Samtgemeinde Bruchh.-Vilsen

B e s c h l u s s v o r l a g e

Vorlage-Nr.: 00-0216/10
nicht öffentlich

Stellungnahme zum Entwurf der Änderung des „Regionalen Raumordnungsprogramms für den Landkreis Nienburg / Weser“ - Teilabschnitt Windenergie -

- Entwurf -
Änderung des Regionalen Raumordnungs-
programms - Teilabschnitt Windenergie

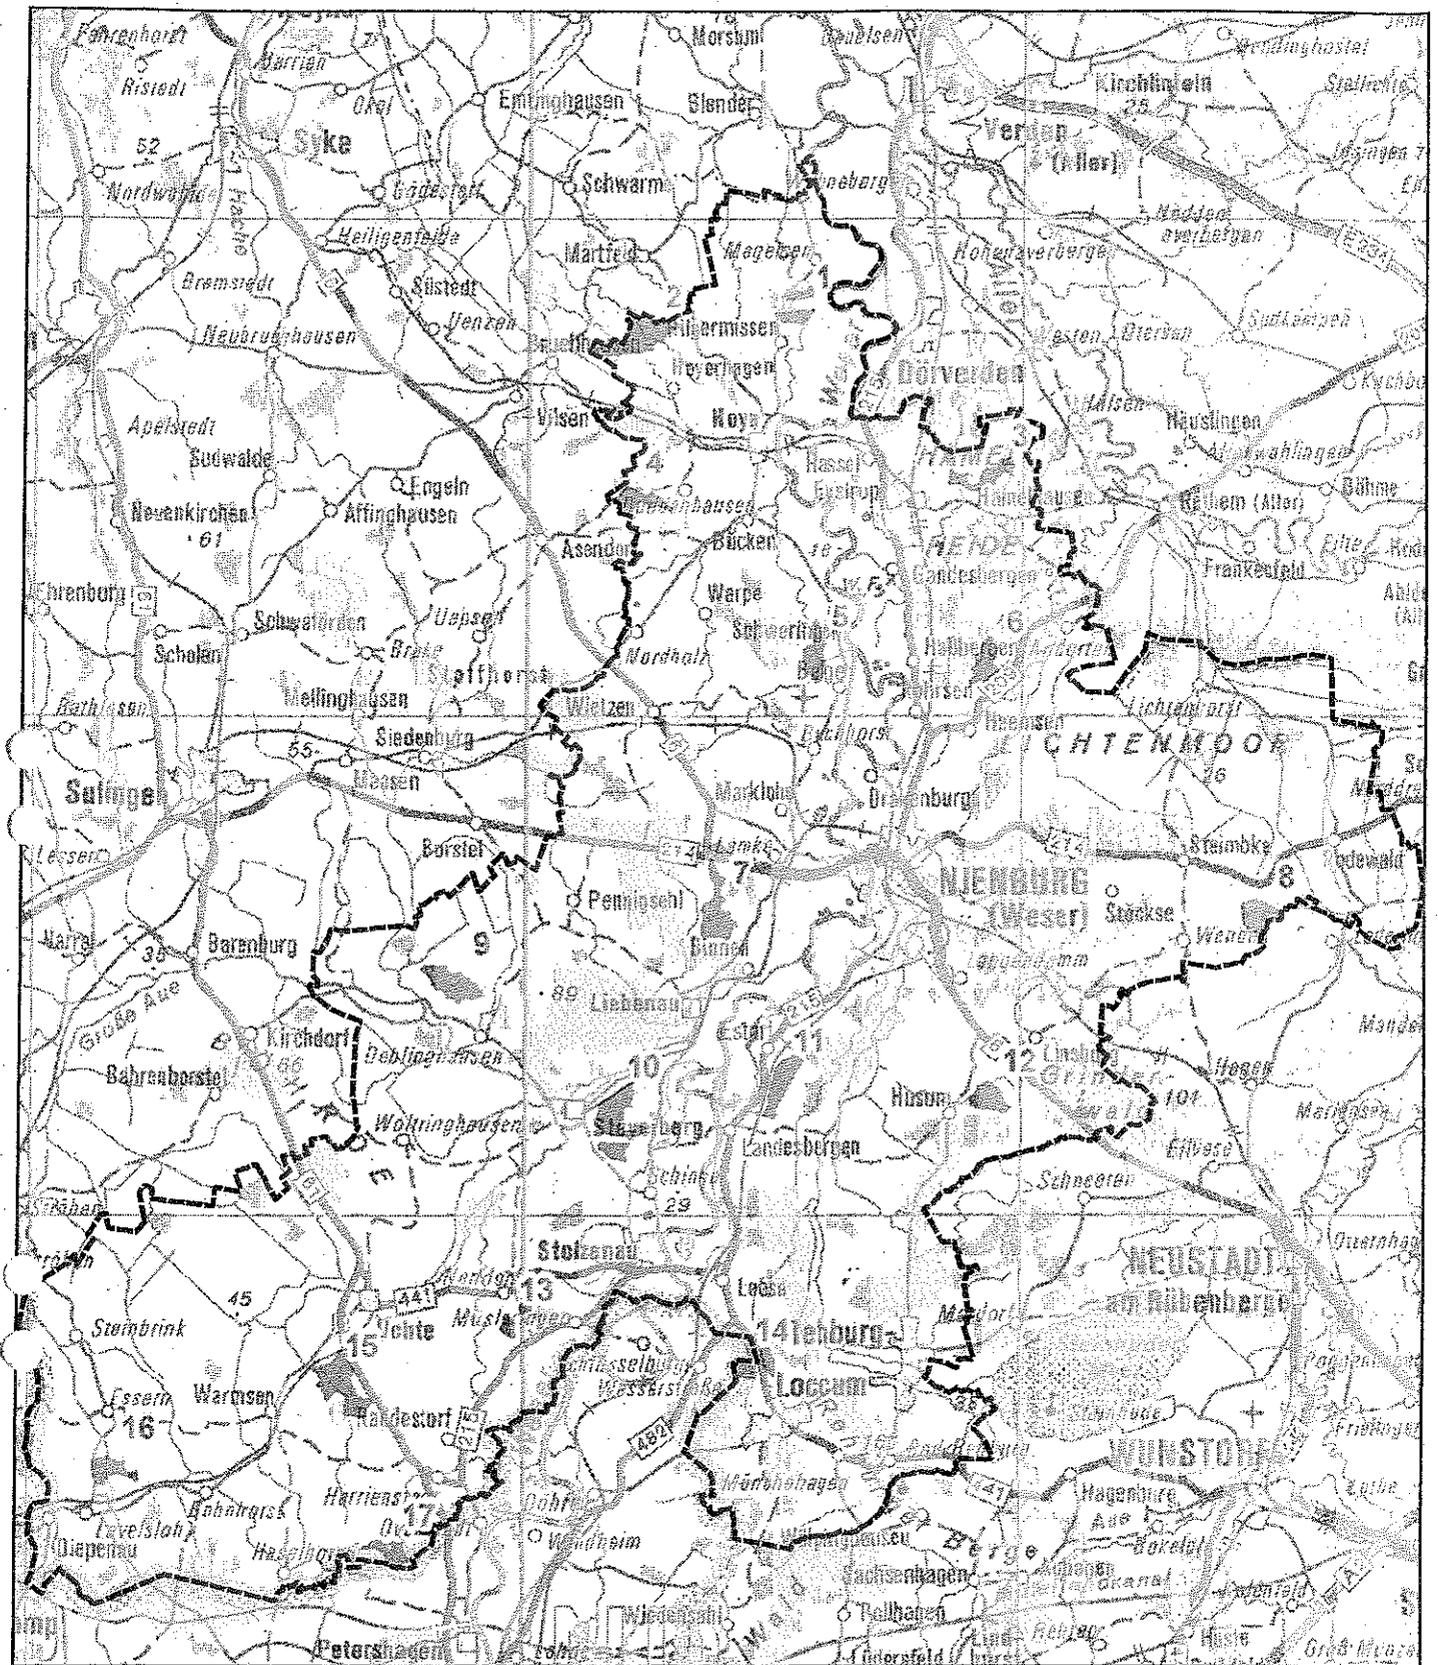
Auf der als Anlage I beigelegten Übersichtskarte sind die nach dem Entwurf vorgesehenen Vorranggebiete zu erkennen.

Das Gebiet der Samtgemeinde Bruchhausen-Vilsen ist insbesondere von dem Gebiet WE02 nordwestlich von Hoyerhagen (südöstlich von Martfeld) und WE 04 nordwestlich von Calle (östlich von Haendorf) betroffen. Die Bereiche sind als Anlage II und III beigelegt.
Während der Bereich WE 02 erstmalig im RROP dargestellt wird und auch im Flächennutzungsplan (F-Plan) der Samtgemeinde Hoya nicht vorhanden ist, ist der Bereich WE 04 zwar bereits im

- Entwurf -
Vorranggebiet 04 - Calle
Vorranggebiet Windenergienutzung

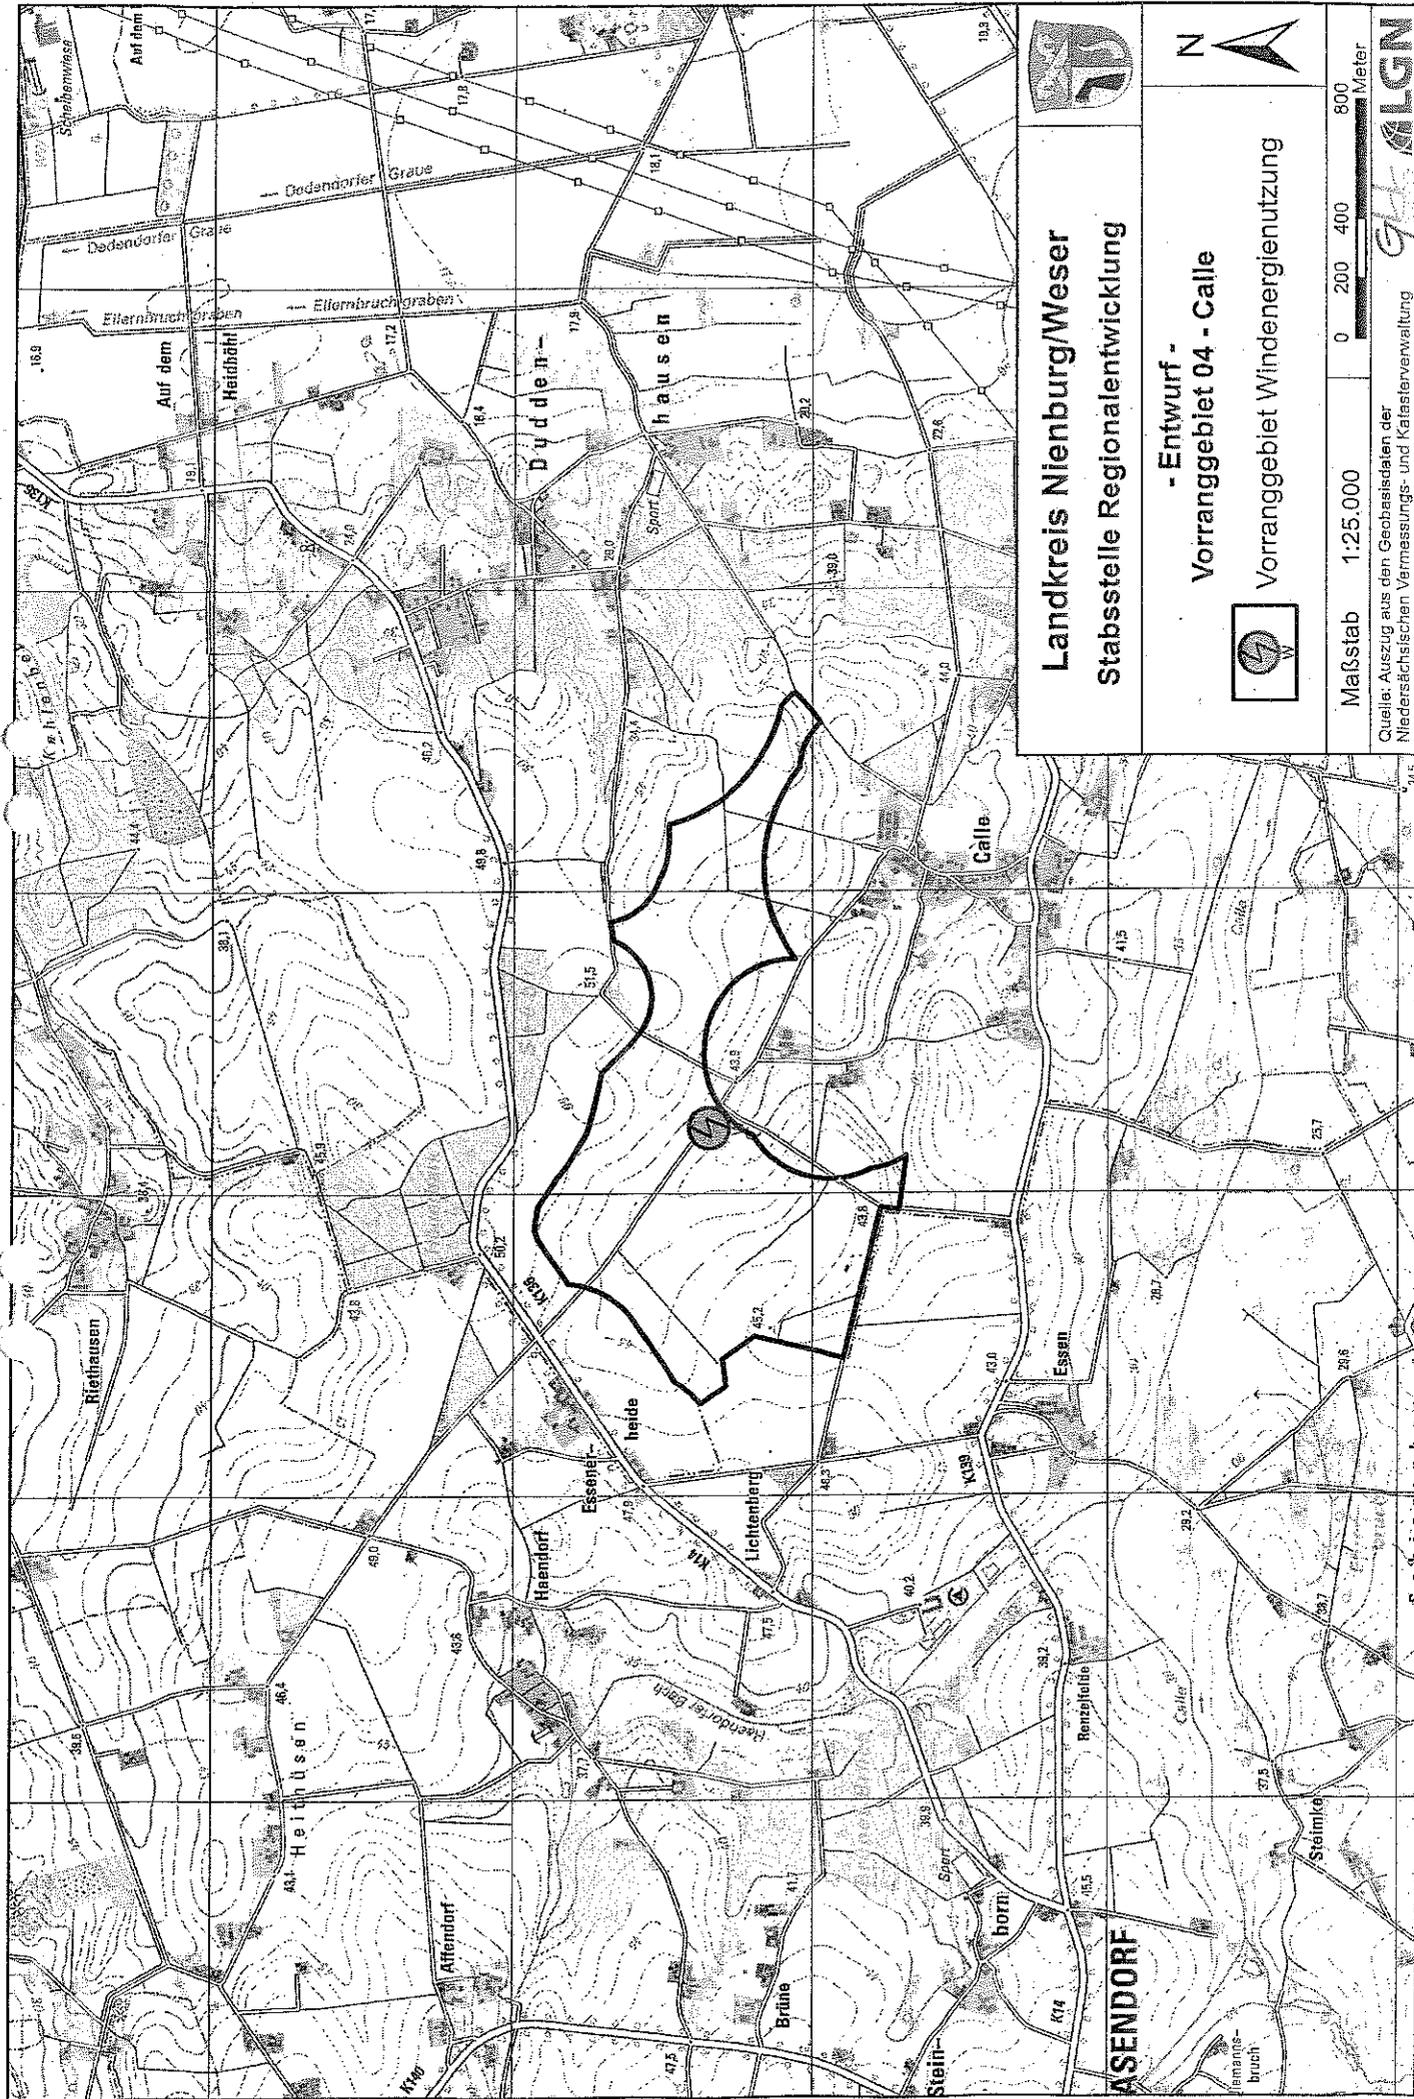
Flächennutzungsplan der Samtgemeinde Hoya als Vorranggebiet dargestellt worden allerdings mit der Einschränkung, dass nur nicht raumbedeutsame Anlagen bis zu einer Höhe von 100 m zulässig sein sollen. Im RROP 2003 ist diese Fläche ebenfalls nicht enthalten.

Diese Abstände bleiben deutlich hinter den Abständen im Rahmen der 80. F-Planänderung der Samtgemeinde Bruchhausen-Vilsen mit 1000 m zu reinen Wohnbaugebieten, 750 m zu allgemeinen Wohnbaugebieten und 500 m zur Wohnbebauung im Außenbereich zurück. Insbesondere für den Teilbereich östlich von Haendorf würde dies dazu führen, dass die Windkraftanlagen bis auf 300 m an die Wohnbebauung in der Samtgemeinde heran rücken könnten.
